近鉄四日市駅バスターミナル検討部会

第12回検討部会資料

令和7年7月25日

(2)バス正着に必要な離隔(北側)

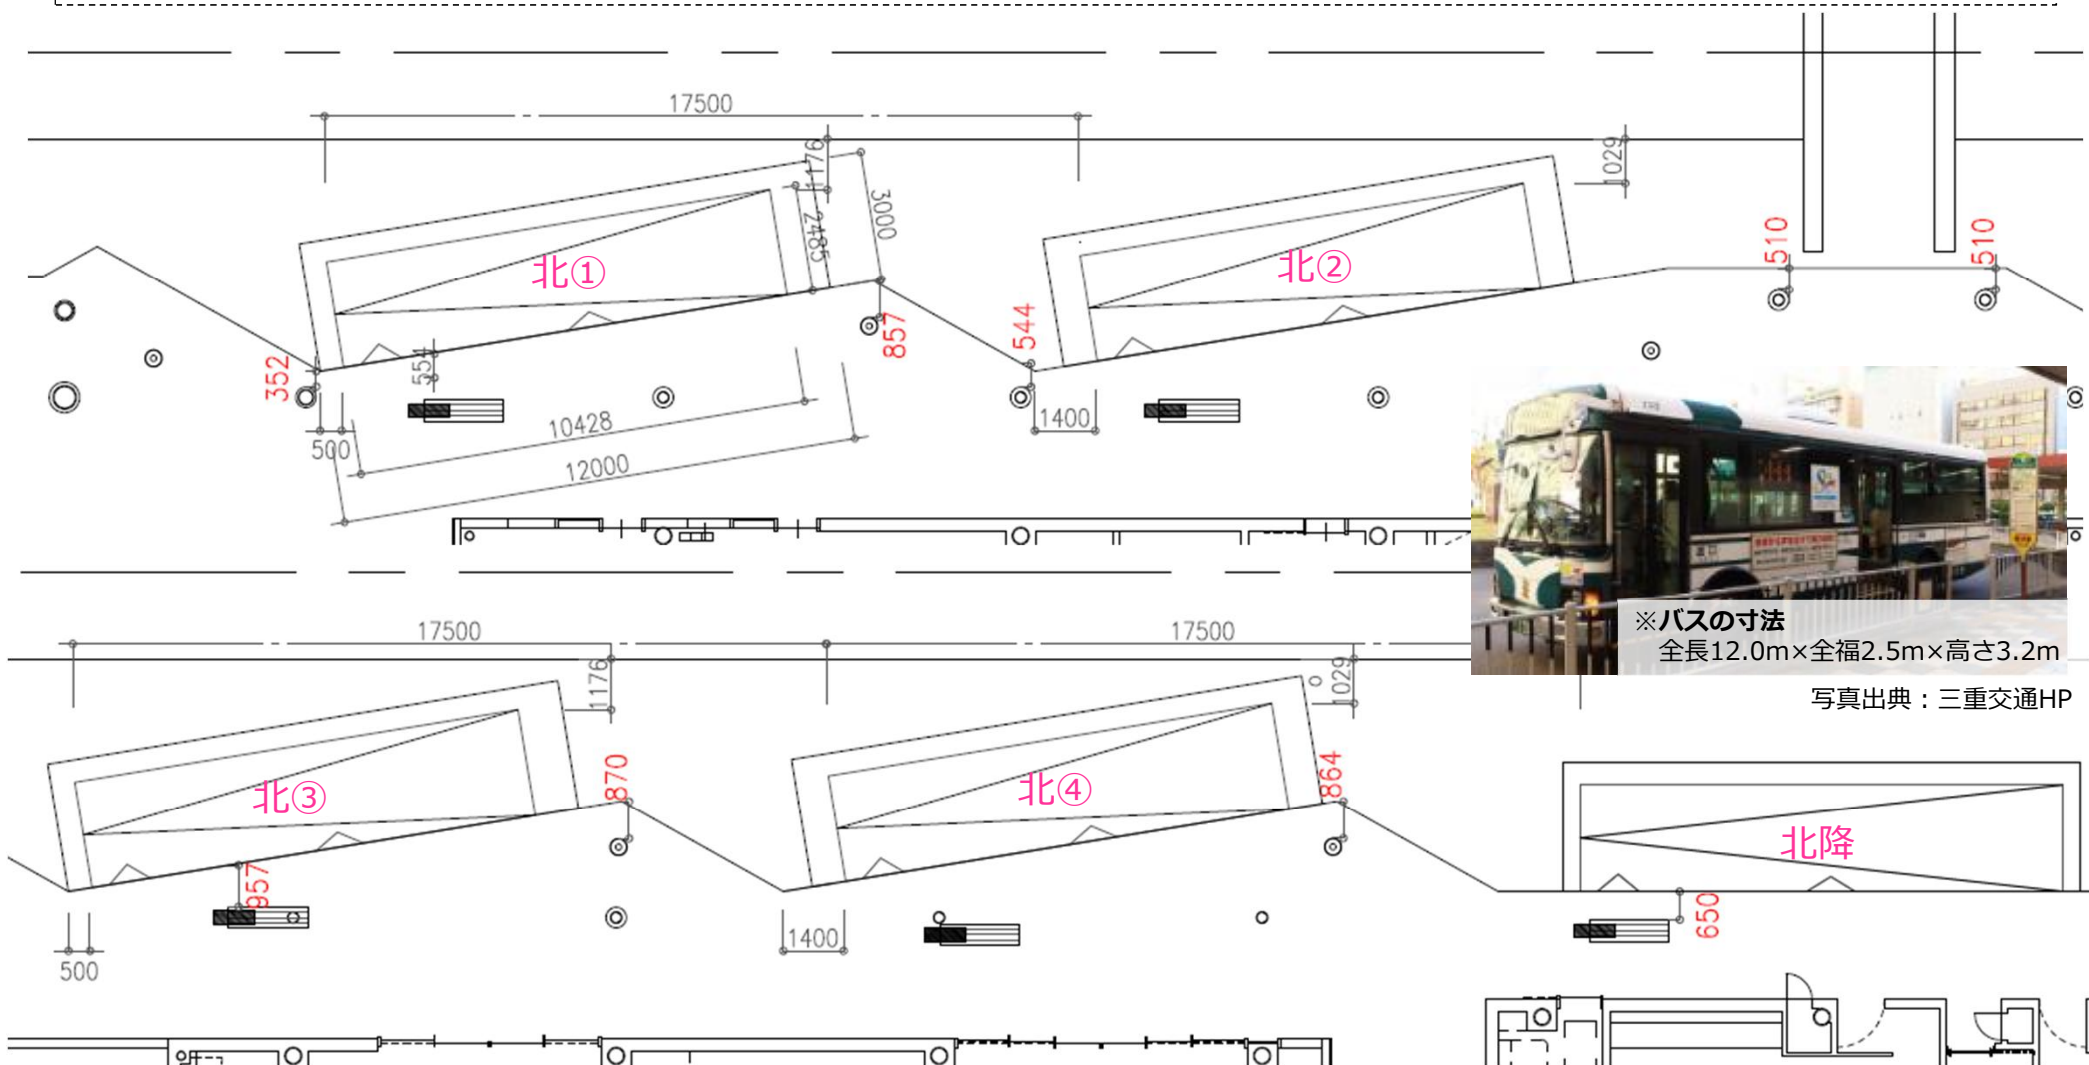
- 円滑なバス乗降のため出来るだけバスを正着させたい。バスのオーバーハングを考慮し、シェルター柱や柵などの設備について、数十cm～1m程セットバックしていただきたい。

- バスのオーバーハングを考慮して、柱や柵などの設備をセットバック

(3) タクシー乗場のシェルター構造・車いす乗降用スロープ

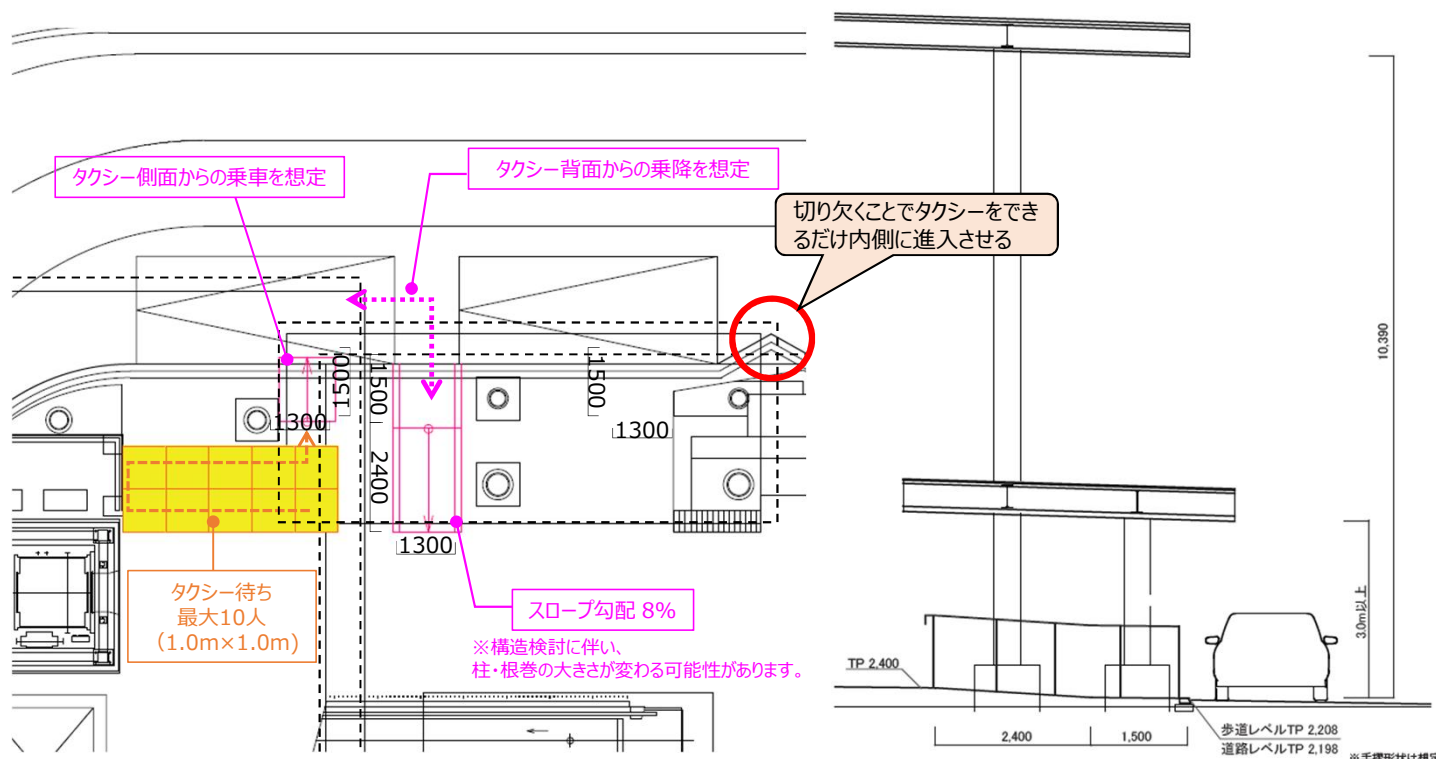
- ・ タクシー乗降場のシェルターについて、乗降時の雨よけ効果のために、高さを低くできないか、また、車両側にいくらか張り出すなどできないか、検討いただきたい。
- ・ 乗降場における施設帯の開閉口について、タクシーによりドアの開閉方法が様々であるため、開閉口の幅についても考慮のうえ、検討してほしい。車イス乗降用に長さ 1.5m ほどのスロープを張り出すことがあるため、考慮して頂きたい。

- ・ タクシー乗降用の低い屋根を設置。また、雨除けのため車両側に張り出して設計
- ・ タクシー開閉口の幅や位置、車いす用スロープの寸法を考慮した施設配置を検討

■情報提供内容および台数・画面サイズの見直し

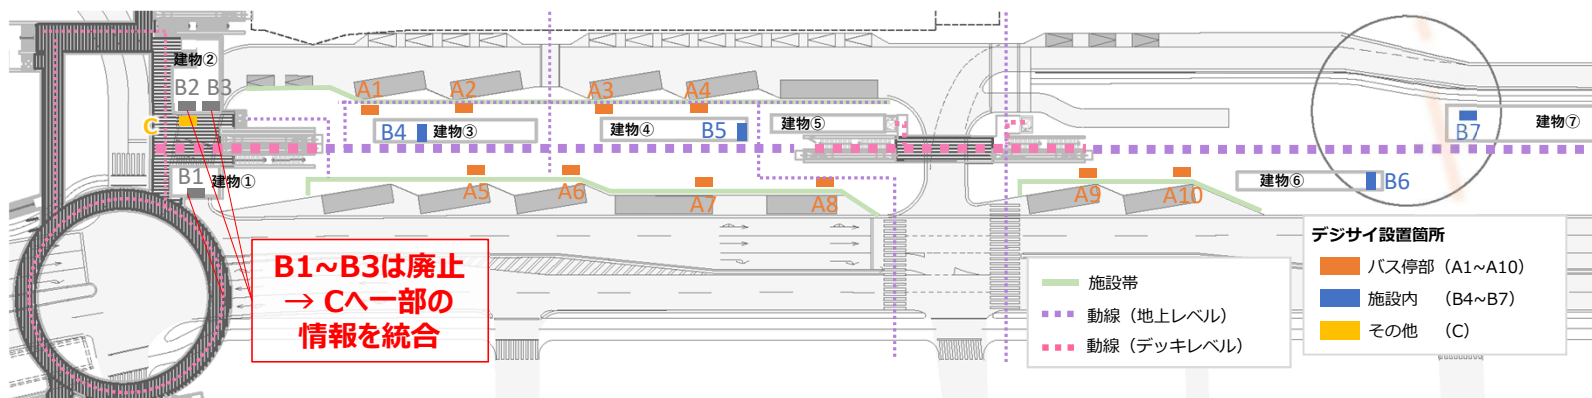
- ・ 情報提供機能については、ターゲットを明確にした的確な情報提供が必要。運営コストが負担にならないよう必要最小限の情報量とすることも重要である。施設の管理・運営を行う民間事業者と調整しながら検討すること。

- ・ 設置場所ごとに、ターゲットに向けて提供する情報を限定し、効率的な情報提供を行えるよう見直し
- ・ 見直しに伴い、デジタルサイネージ台数の削減・画面サイズの縮小
- ・ 台数削減・画面サイズ縮小によりコスト削減を図る
